改善箇所説明図

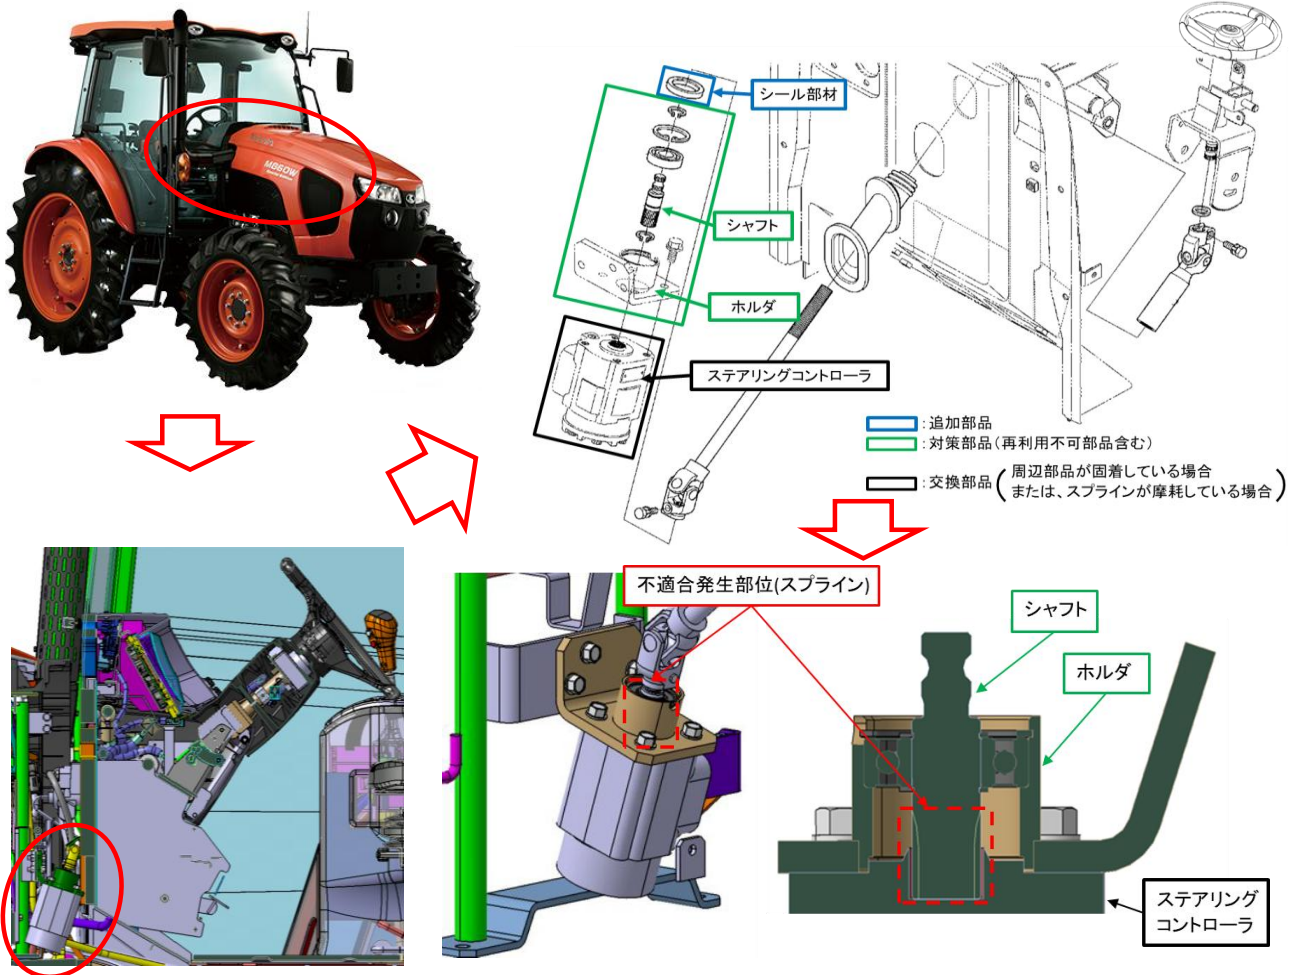
農耕トラクタのステアリングコントローラに付属されるホルダにおいて、水浸入に対する設計が不十分のため、ホルダ内部に水が浸入し、ホルダ内部のシャフトとステアリングコントローラを接続するスプラインに錆が発生することがある。
また、振動摩耗に対する設計が不十分のため、錆と振動によりスプラインが摩耗することがある。
そのため、そのまま使用を続けるとスプラインの摩耗が進み、最悪の場合、ステアリングが空転し、ステアリング操作ができなくなるおそれがある。

全車両、水浸入対策としてホルダ上部にシール部材を追加し、振動摩耗対策としてシャフトを対策品に交換する。
なお、ステアリングコントローラを含む周辺部品を点検し、周辺部品が固着している場合や、ステアリングコントローラのスプラインが異常摩耗している場合には、関連部品を新品に交換する。

右図の場所(ステアリングコントローラ中央)に白色マーキングを実施する。
